A	<p>Neuaufstellung des Bebauungsplanes Nr. III/A16 „Brockeiche“ (Stand April 2017)</p> <ul style="list-style-type: none">- Nutzungsplan Vorentwurf (Verkleinerung)- Auswertung der frühzeitigen Beteiligungsverfahren <p>Frühzeitige Beteiligung der Öffentlichkeit gemäß § 3 (1) BauGB sowie der Behörden und sonstigen Träger öffentlicher Belange gemäß § 4 (1) BauGB</p>
----------	---

Neuaufstellung des Bebauungsplanes Nr. III/A16 „Brockeiche“

Behandlung der Stellungnahmen aus den frühzeitigen Beteiligungsschritten

Abb. 1: Nutzungsplan – Stand Vorentwurf

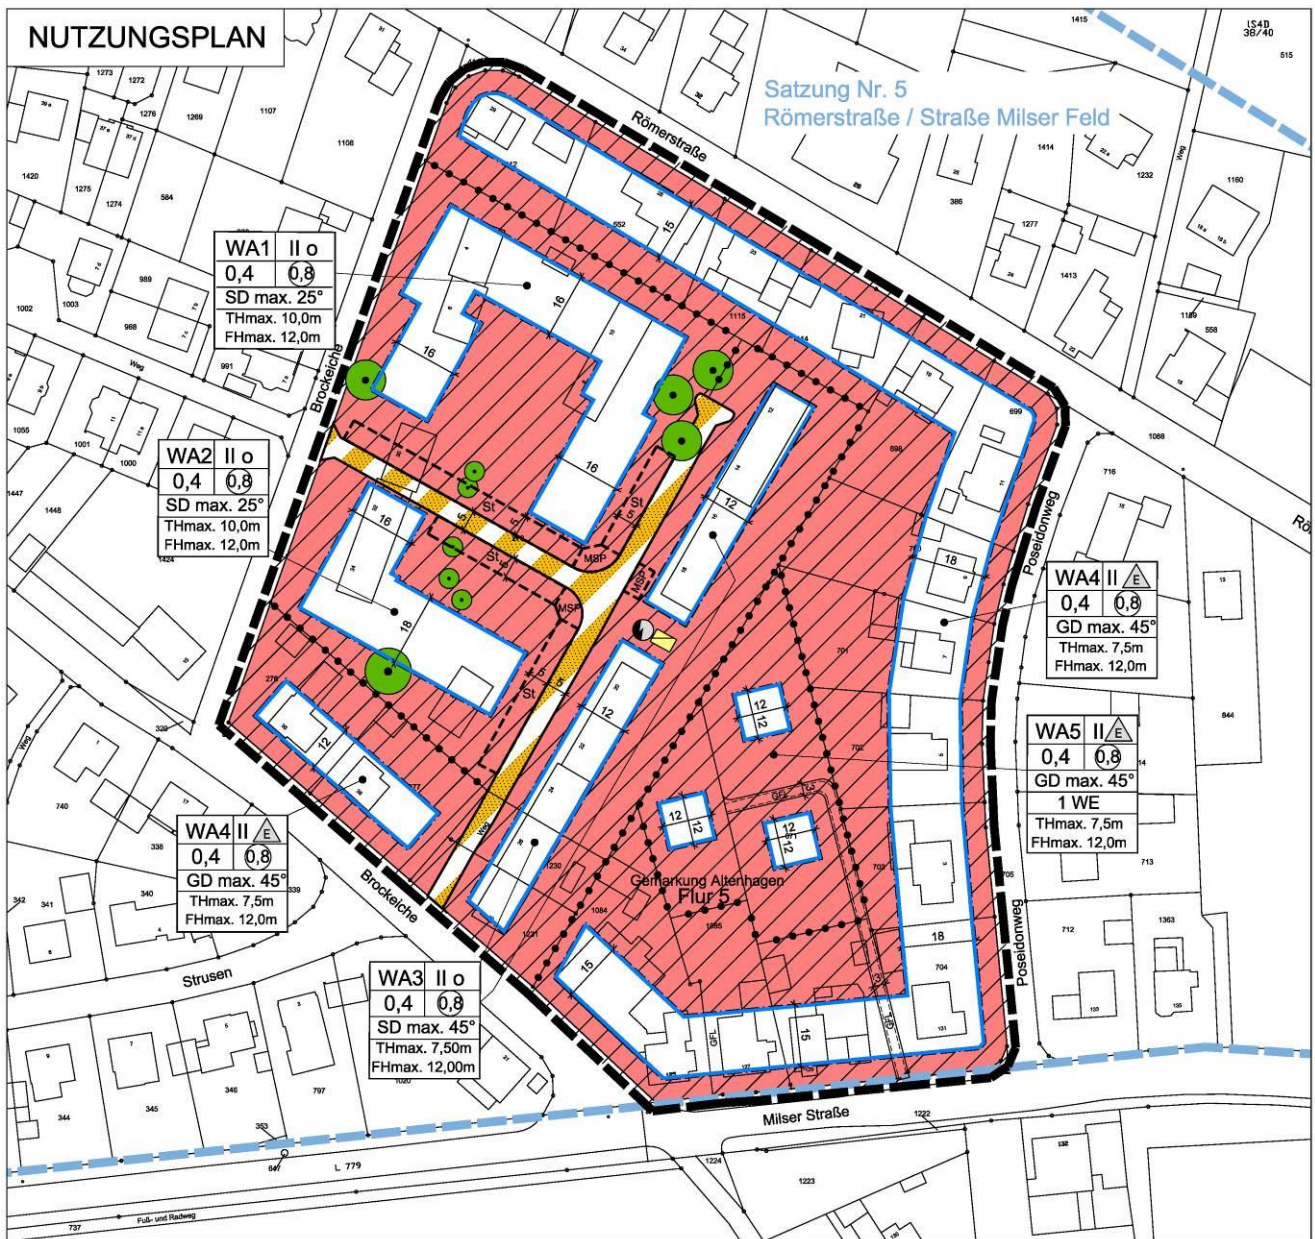
Es wird nach den geplanten Trauf- und Firsthöhen sowie dem Abstand der Gebäude zu den bestehenden Gebäuden an den Straßen Römerstraße und Brockeiche gefragt. Dabei wird die Befürchtung geäußert, dass die neue Bebauung zu nah an die Bestehende heranrücken und zu hoch werden könnte.

Erfolgt die Erschließung weiterhin über die Brockeiche? Wie wird sich die Stellplatzsituation darstellen?

Weiterhin wird angeregt, die Einbahnstraßenregelung beizubehalten.

Es sollen möglichst viele Bäume auf dem Grundstück erhalten bleiben, speziell der große Lindenbaum.

Die Trauf- und Firsthöhen (TH und FH) werden für das WA1 auf TH 10,0 m und FH 12,0 m festgesetzt. Zulässig sind 2 Vollgeschosse sowie innerhalb der zulässigen Gebäudehöhe ein Staffelgeschoss. Auch wenn die Gebäudehöhe voll ausgenutzt würde, können die bauordnungsrechtlich erforderlichen Abstände zur hier angrenzenden Nachbarbebauung eingehalten werden.

Der Abstand der Baugrenze zu dem gegenüberliegenden, nächstgelegenen Doppelhaus Brockeiche Nr. 7 / 7a beträgt etwa 20 m. Zwischen Baugrenze und Straßenbegrenzungslinie der Brockeiche sind mindestens 5 m Vorgarten als nicht überbaubare Fläche festgesetzt. Dies entspricht einem in Wohngebieten üblichen Maß. Ein weiteres Abrücken der Gebäudekörper ist somit aus städtebaulichen Gründen nicht erforderlich.

Zur Verdeutlichung der Abstände wird eine Bemaßung zwischen Baugrenze und Straße in der Planzeichnung eingetragen.

Es wird bestätigt, dass die Erschließung von der Brockeiche erhalten bleibt. Der Ausbaustandart wird mit einer Breite von 6 m planungsrechtlich festgesetzt, sodass ein Begegnungsverkehr problemlos gewährleistet ist. Eine Einbahnstraßenregelung wird nicht weiter verfolgt.

Die benötigten Stellplätze sind im Plangebiet vorgesehen, außerhalb des Plangebietes werden keine Stellplätze geplant. Im Bereich der Neuplanung der BGW sind keine Garagen vorhanden oder geplant. Auf den übrigen Grundstücken sind Garagen innerhalb der überbaubaren Flächen zulässig. Hinsichtlich des befürchteten hohen Parkdrucks im Quartier sollen die erforderlichen Stellplätze auf den privaten Grundstücksflächen nachgewiesen werden. Die notwendigen 51 Stellplätze sowie zwei behindertengerechte Stellplätze werden auf den privaten Baugrundstücken der BGW festgesetzt.

Es liegt bereits ein Baumkataster für die neu zu bebauende Fläche vor. Zum Entwurf des Bebauungsplanes erfolgte sowohl eine Überarbeitung des dem Plan zugrunde liegenden Hochbaukonzeptes, wie auch des Konzeptes für die geplanten Außenanlagen mit Zuwegungen, Stellplätzen, Spielflächen etc.. Dabei entfallen Bäume. Planungsrechtlich werden die zu erhaltenden Bäume festgesetzt. Die abgängigen Bäume werden auf den privaten Grundstücksflächen durch Ausgleichspflanzungen ersetzt.
